IEC 63052
Edition 1.0 2019-08

**Power frequency overvoltage protection devices
(POPs) for household and similar applications**

CORRIGENDUM 1

Figure 4 – Typical diagram for all short circuit tests except for the verification of the suitability in IT systems

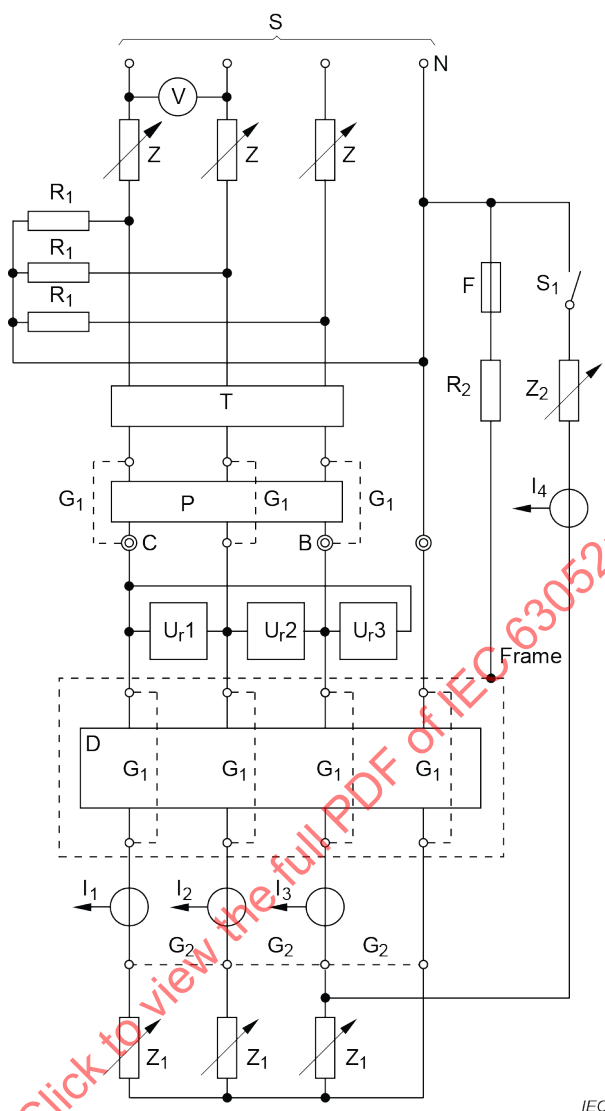
Replace Figure 4 and its title with the following new figure and title:

In "Explanation of letter symbols used in Figure 4, Figure 5 and Figure 6":

- add, under the line under " Z_1 ", the following new line:

Z_2 = Adjustable impedance for the calibration of I_{m1} and I_{nc1} .

- on the line I_1 , I_2 , I_3 , add " I_4 ".

Figure 4 – Schéma classique pour tous les essais de court-circuit à l'exception de la vérification de l'aptitude dans les systèmes IT

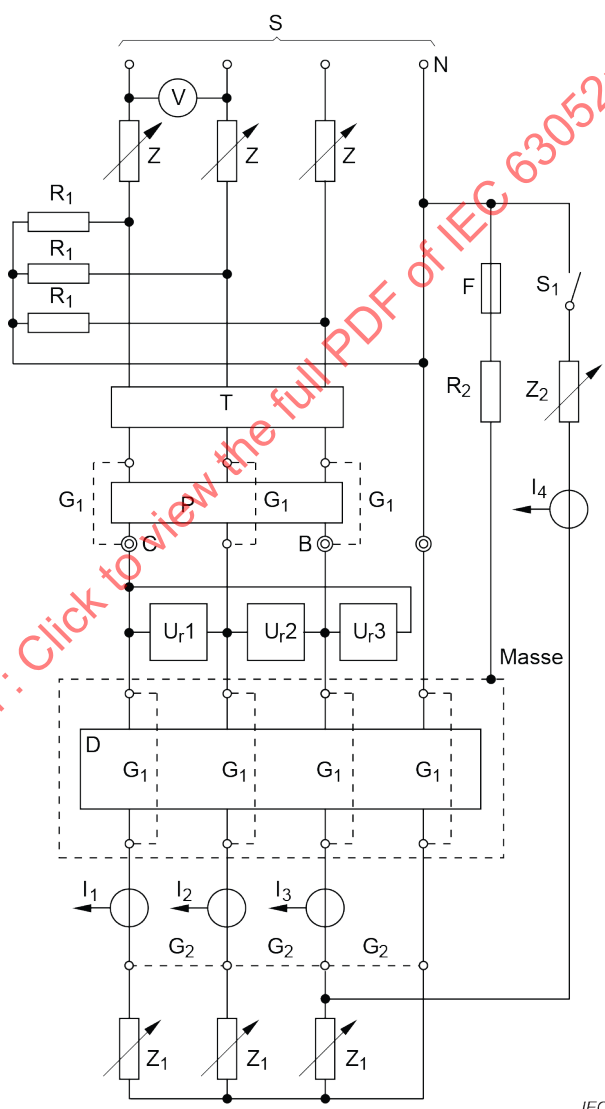
Remplacer la Figure 4 et son titre par la nouvelle figure et le nouveau titre suivants:
